# ULPOWER AERO ENGINES N.V.

## SERVICE BULLETIN

Service Bulletin No. 2018-03

OBJET: Capture de position du papillon.

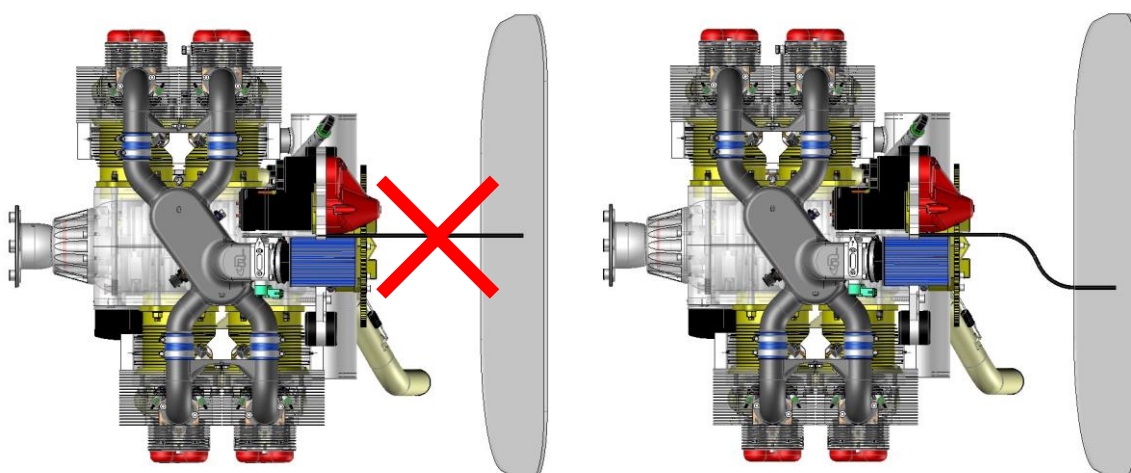
Nous avons constaté une usure prématurée du capteur du papillon (TPS) dans les aéronefs dans lesquels, le câble de l'accélérateur n'a pas été installé conformément au manuel d'installation ULPOWER.

Lorsqu'un câble d'accélérateur est installé en ligne droite, du levier d'accélérateur à la cloison pare-feu, ou lorsque le levier est commandé par un système push / pull (ou similaire), les vibrations du moteur créaient un mouvement oscillatoire sur la piste en cuivre, ce qui entraîne une usure prématurée du TPS. *Cela peut engendrer une mauvaise information à l'ECU et créer une éventuelle défaillance du moteur, voire l'arrêt de ce dernier.*

- 1) Vérifiez si votre câble est installé comme indiqué dans nos manuels d'installation

INCORRECT

CORRECT

Si votre câble d'accélérateur est installé correctement, aucune action supplémentaire n'est requise.

Si votre câble d'accélérateur n'est pas installé correctement, veuillez suivre les instructions ci-dessous.

2) Installez le câble conformément au manuel d'installation de votre moteur et remplacez le corps de commande de gaz + le TPS

Un câble correctement installé, aidera à neutraliser les vibrations du moteur et de l'hélice.
